**Avis sur le projet de construction et d'exploitation
d'une centrale photovoltaïque au sol sur la commune
de Plichancourt (51)
porté par la société KRONOS**

n°MRAe 2021APGE17

Nom du pétitionnaire	KRONOS IB VOGT 14 SAS
Commune(s)	Plichancourt
Département(s)	Marne (51)
Objet de la demande	Projet de centrale photovoltaïque au sol
Date de saisine de l'Autorité environnementale	01/02/2021

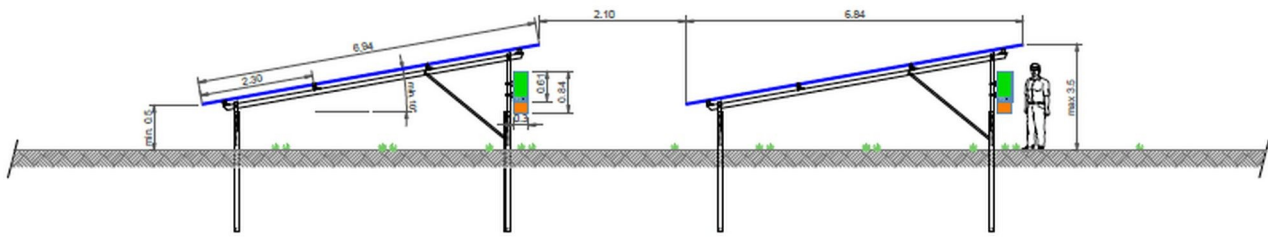
Plusieurs options d'ancrage sont donc retenues :

- plots béton : dans la zone de prescription de fouilles archéologiques, des plots bétons seront utilisés pour fixer les structures. Le dimensionnement des plots sera fait avant construction :

- pieux battus : lorsque le sous-sol est suffisamment meuble, les ancrages utilisés seront des ancrages de profondeur constitués de pieux battus enfoncés dans le sol. Le dimensionnement des pieux (espacement, profondeur) est le résultat des études géotechniques spécifiques qui seront réalisées avant construction :

Pour rappel, les types d'ancrages utilisés seront soit des plots béton, soit des pieux battus. Les plots béton ne nécessiteront pas de fondation et n'atteindront donc pas la nappe durant leur mise en place. Concernant les pieux battus, l'étude géotechnique devra en revanche démontrer que leur profondeur est maîtrisée afin d'éviter l'impact sur la nappe.

Considérant cet enjeu comme prioritaire, l'Ae recommande, à défaut d'étude géotechnique démontrant le non impact des pieux sur la nappe, de mettre en œuvre une solution de fondations moins invasives, par exemple en généralisant les fondations sur plots béton déjà utilisées sur une partie du projet. Cette solution permettrait également de ne pas obérer les vestiges archéologiques sur l'ensemble du site.

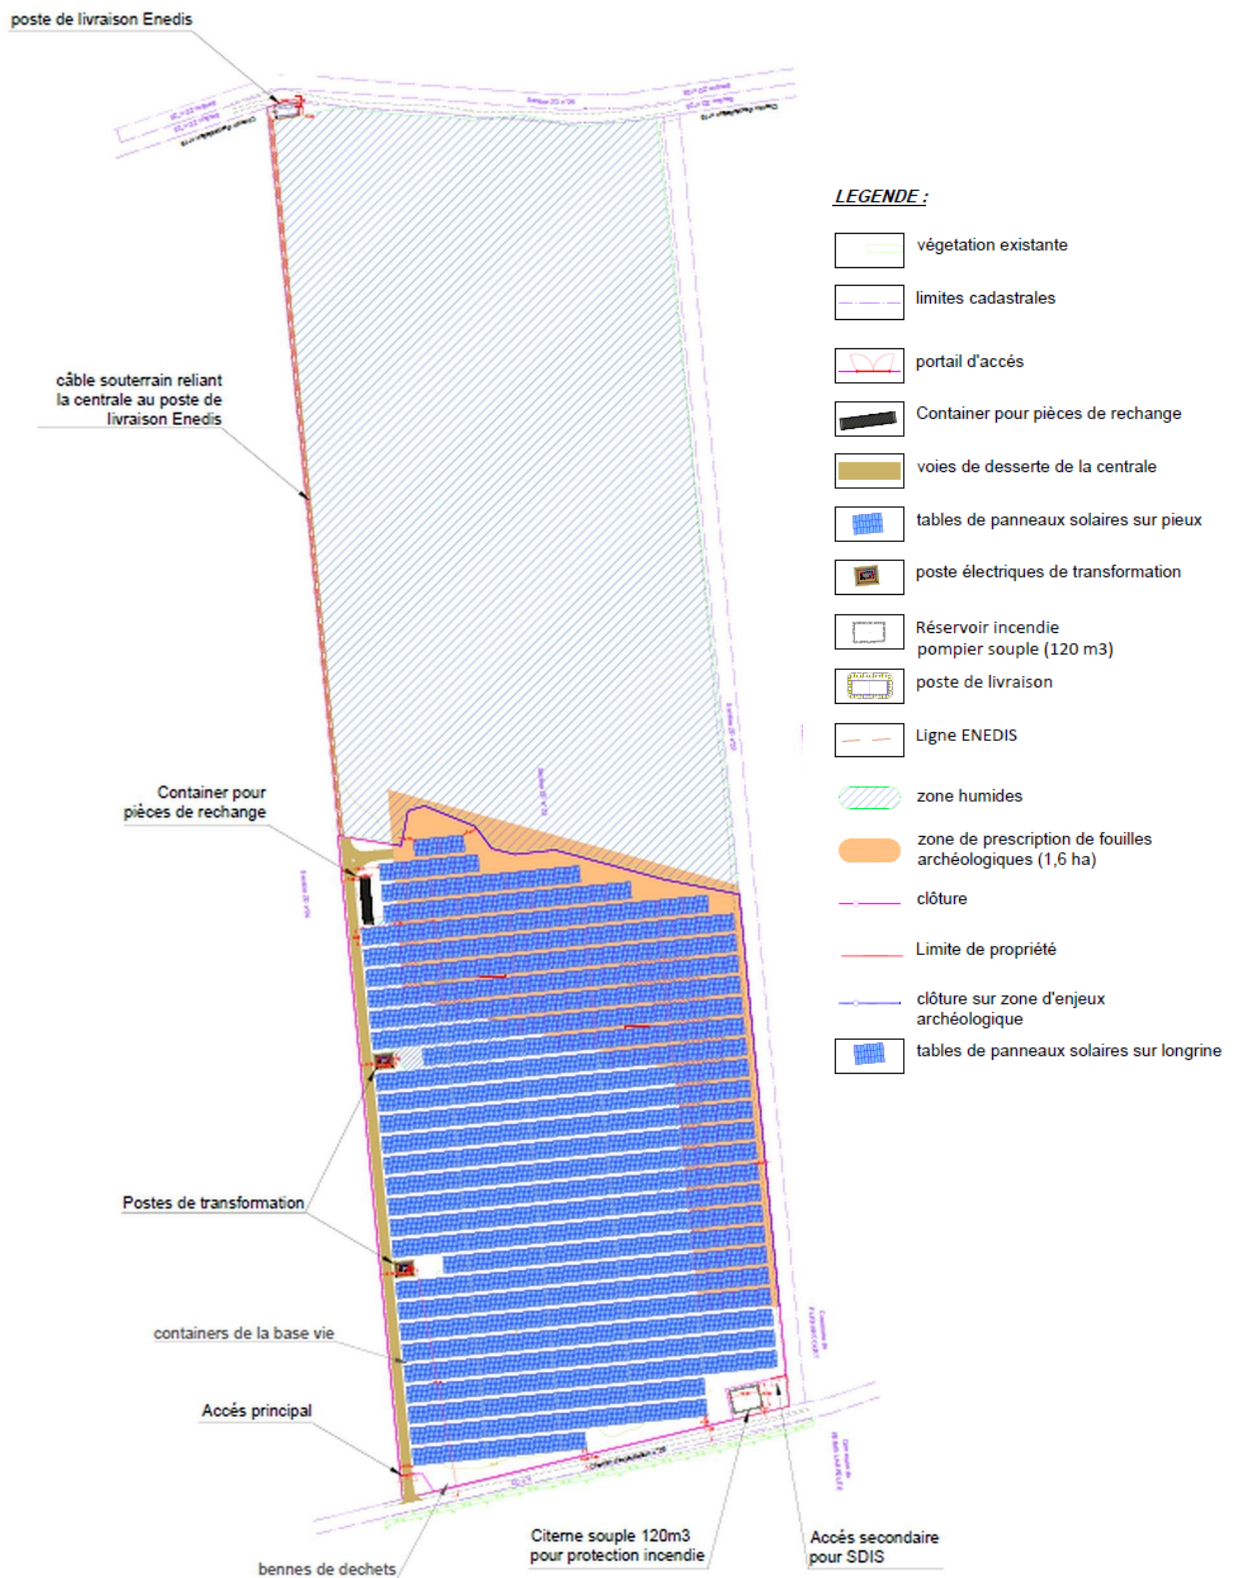
La technologie des modules n'est pas clairement précisée, le dossier indique simplement que la partie active des panneaux est constitué soit de cellules de silicium (monocristallin, polycristallin ou microcristallin), soit d'une couche mince de silicium amorphe ou d'un autre matériaux semi-conducteur dit en couche mince tel que le CIS (Cuivre Indium Sélénium) ou CdTe (Tellurure de Cadmium).

L'Ae recommande que le choix de la technologie soit fondé sur les meilleurs standards actuels et prenne en compte les avantages suivants :

- **haut rendement surfacique grâce aux dernières innovations en la matière ;**
- **composition chimique des capteurs exempte de dérivés métalliques nocifs comme le tellurure de cadmium ;**
- **recyclage optimal des constituants de panneaux (verre, silicium et aluminium...) avec existence de filières spécialisées.**

L'Autorité environnementale recommande à l'exploitant de préciser le type de panneaux photovoltaïques retenus, après comparaison d'alternatives possibles prenant en compte notamment le moindre impact environnemental et de leurs différentes possibilités d'aménagement.
